I.dz. 05236/PIM/11/25/AP/2020-258/054

Dotyczy: Postępowanie o udzielenie zamówienia publicznego pn.: „Wykonanie robót budowlanych oraz usług związanych z realizowanymi robotami w ramach zadania inwestycyjnego pn. „Kompleksowa przebudowa obiektów Palmiarni Poznańskiej”” postępowanie numer PIM/08/25/ZP47/2020-258.

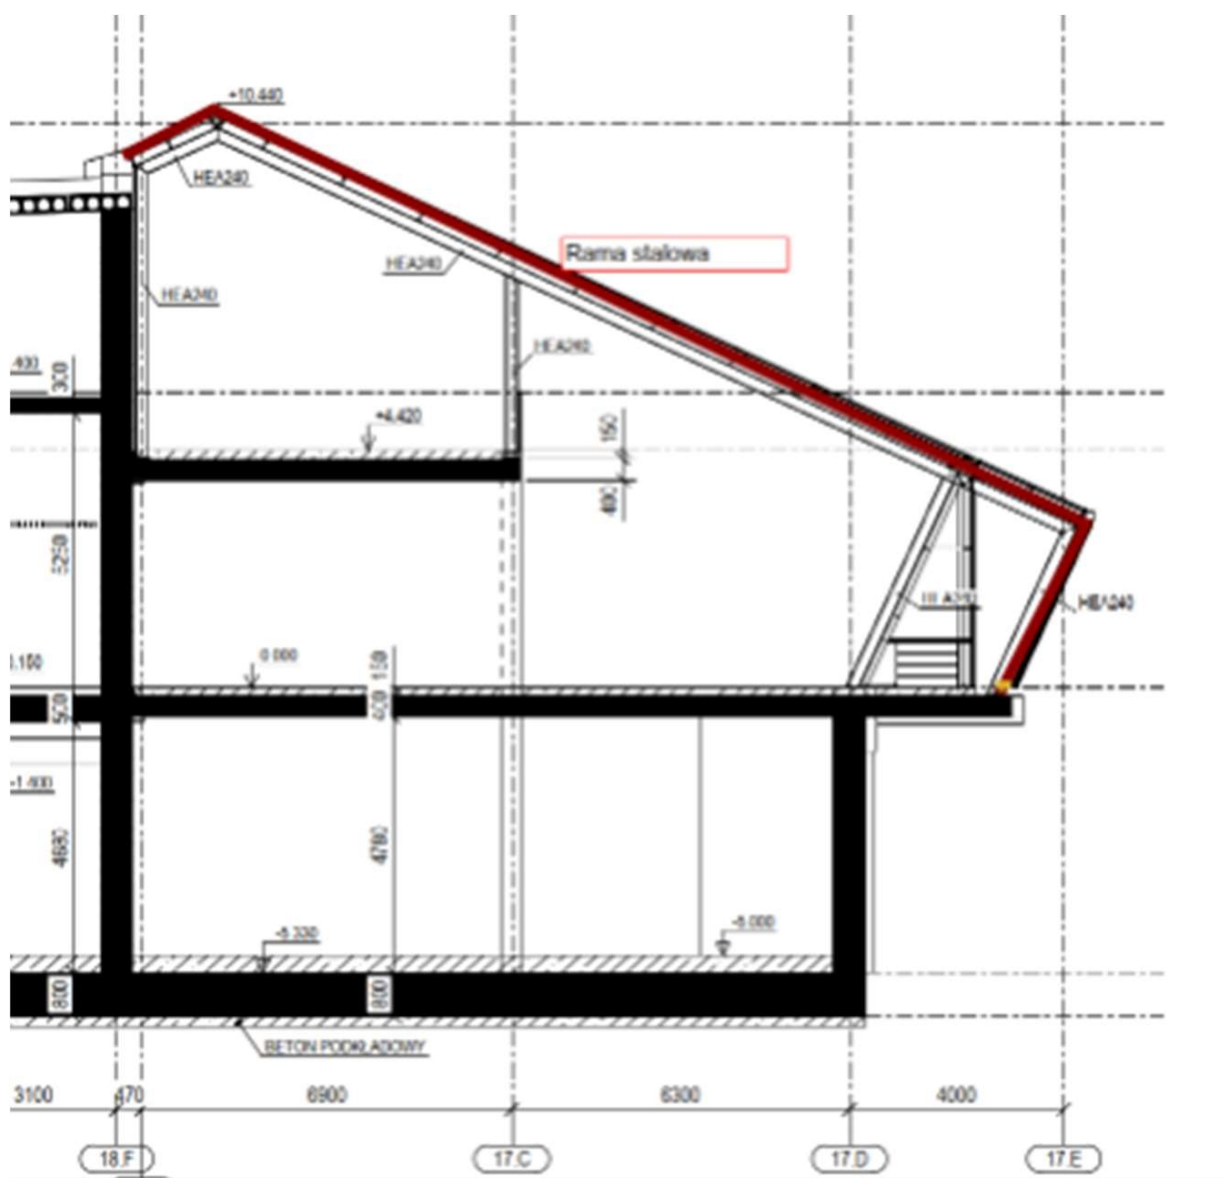
1. W nawiązaniu do udzielonej odpowiedzi na pyt 113. pkt. 6: „Klimatyzacja przewidziana jest w gablotach dla gatunków roślin o szczególnych wymaganiach, należy przewidzieć odrębny system klimatyzacji dla każdej gabloty.”

Prosimy o informacje, czy szczególne wymagania tych roślin ograniczają się jedynie do utrzymania odpowiedniej temperatury przez urządzenia klimatyzacyjne? Czy wymagana będzie klimatyzacja precyzyjna?

Zamawiający wymaga utrzymania odpowiedniej temperatury przez urządzenia klimatyzacyjne.
